**F-18-57 / ILOT COLOMBUS \_PICHET/ PARIS**

# AUDIT – PREVENTION DES RISQUES TECHNOLOGIQUES

## PHASE ESQ

Projet: **COLOMBUS\_LOGEMENTS\_PICHET**  
Paris /France

Figure 11 : Porter à Connaissance relatif aux risques technologiques générés par l'Etablissement Safran Aircraft Engines  
Préconisations d'urbanisme

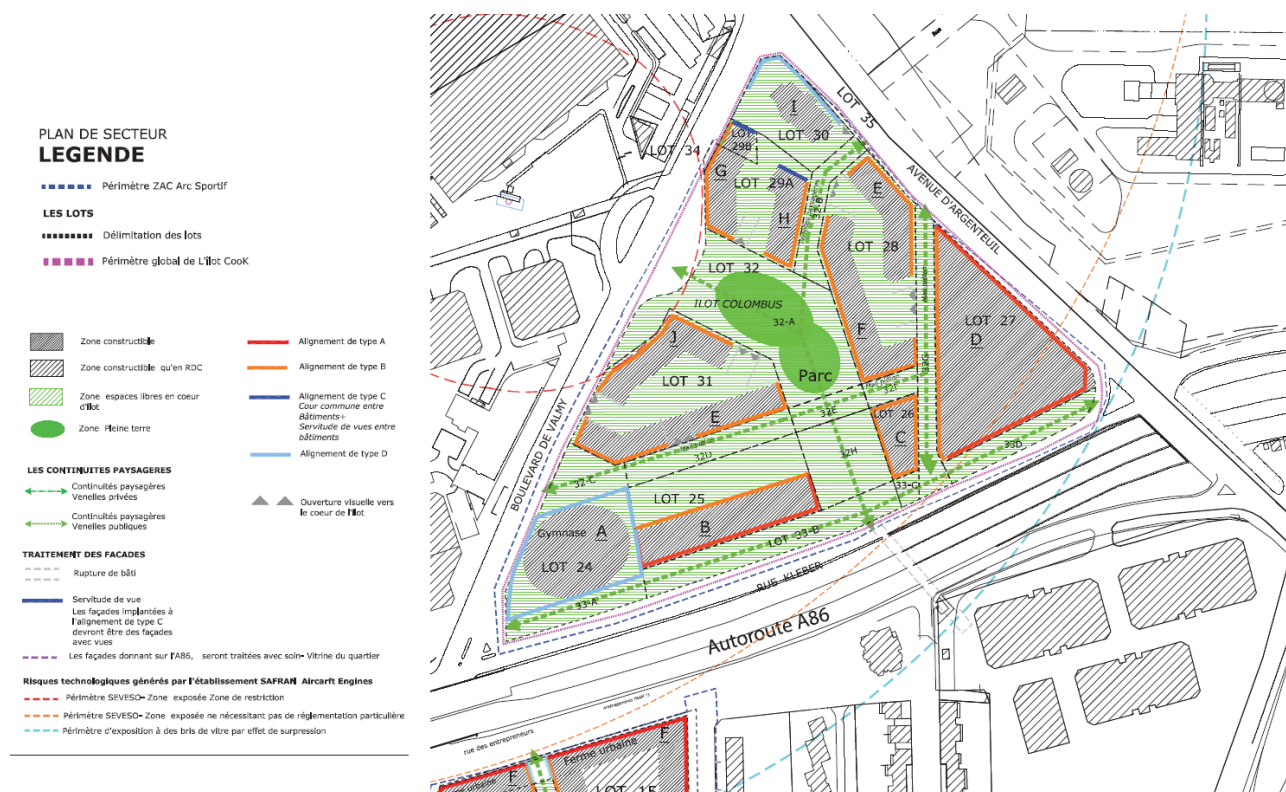
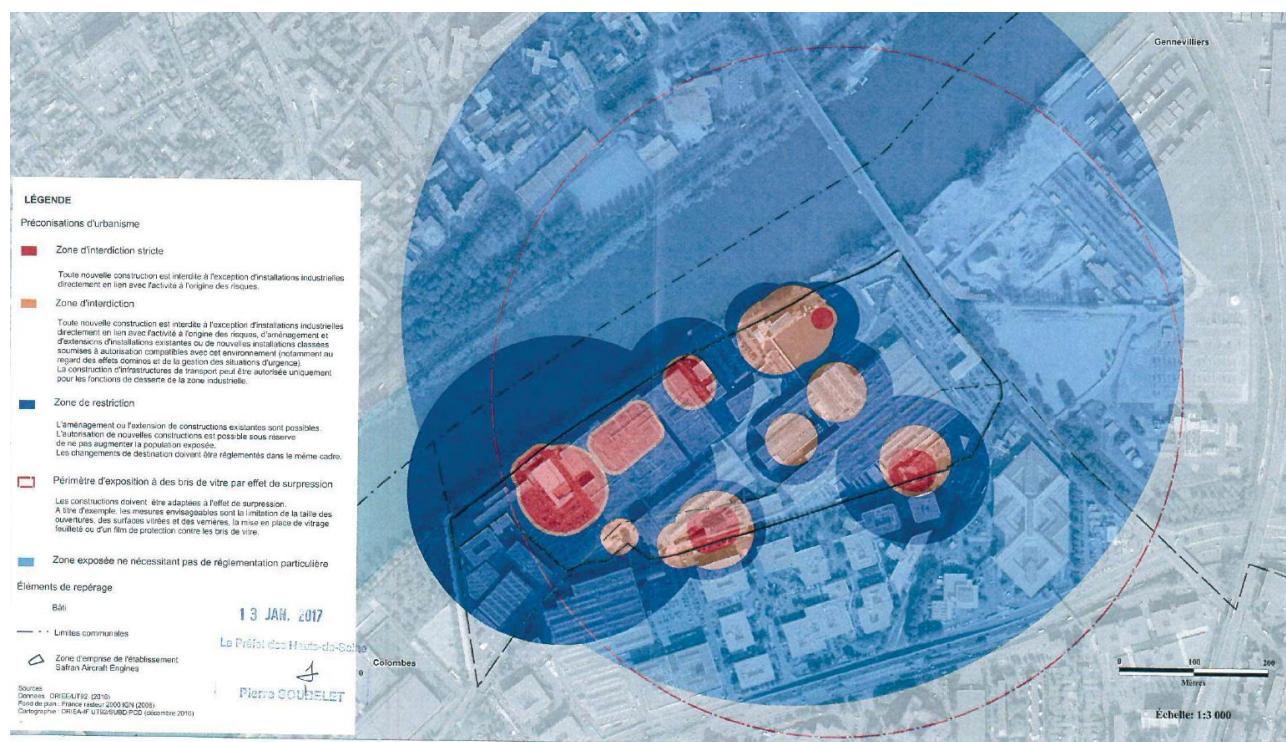
Nous avons également pris connaissance des préconisations d'urbanisme du PAC des risques technologiques relatif à l'établissement SAE de janvier 2017. Celui-ci semble ne pas tenir compte de tous les scénarios de l'étude de danger notamment des scénarios 14 et 28A qui en cas d'accident avéré exposeraient les habitants des Lots 29 et 31 à des seuils de surpression supérieurs à 50 mbar caractérisant la « zone des dangers significatifs pour la vie humaine » ou zone de restriction (seuils de surpression de 50 à 140 mbar).

En effet, la cartographie de préconisations en matière d'urbanisme du PAC indique que l'Ilot Colombus se situe entièrement dans la zone des effets indirects par bris de vitre sur l'homme, soit une exposition à des seuils de surpression de 20 à 50 mbar.

Ces incohérences entre l'étude de danger de l'établissement SAFRAN AIRCRAFT ENGINES et le Porter à Connaissance intégré au PLU de la commune de Colombes devront être clarifiés par les administrations compétentes.

Les incohérences entre l'étude de danger de l'établissement SAFRAN AIRCRAFT ENGINES et le Porter à Connaissance intégré au PLU de la commune de Colombes devront être clarifiés par les administrations compétentes afin de statuer sur l'intensité des surpressions auxquelles les projets de l'ilot Colombus sont soumis.
